東海第二発電所

原子炉設置変更許可申請の概要について

〔 特定重大事故等対処施設及び
所内常設直流電源設備(3系統目)に係る変更 〕

2019年11月7日
日本原子力発電株式会社

1. (2) ⑦ 原子炉格納容器の過圧破損防止機能

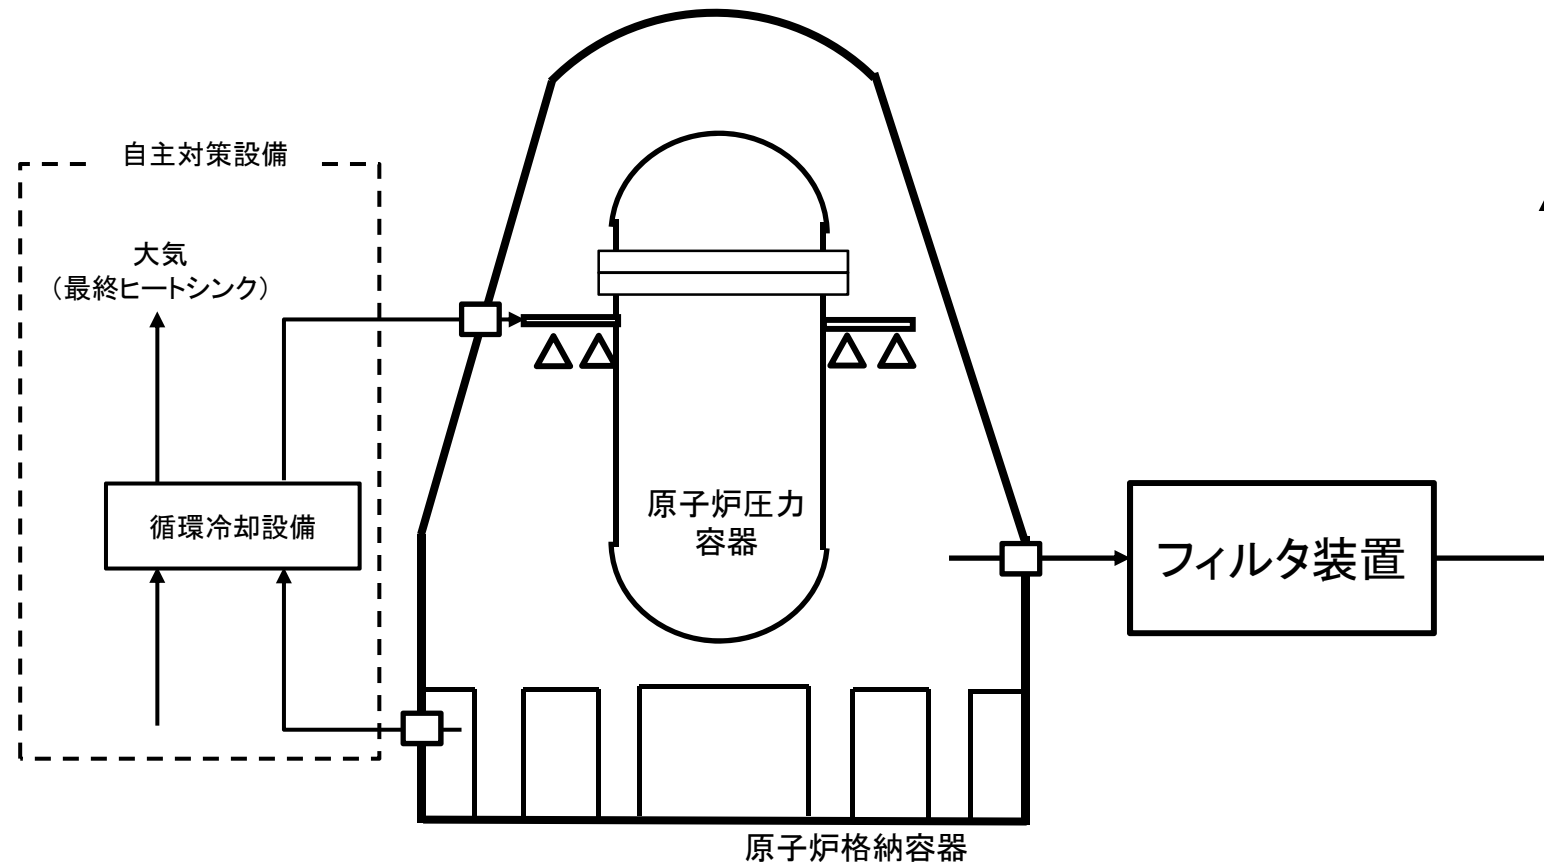
循環冷却設備を自主対策設備にする理由について説明すること。

- ・設置許可基準規則第42条第1項及び第2項(格納容器過圧破損防止機能)については、フィルタ装置で適合させる。
- ・循環冷却設備は、更なる安全性向上を目的として設置するものであり、第42条要求の全てを満足するものではないため、上記第42条要求に対する自主対策設備として位置付けている。
- ・また、本循環冷却設備は、重大事故等対処設備(特定重大事故等対処施設を構成するものを除く。)の格納容器過圧破損防止機能に対して多様性を有する設備である。
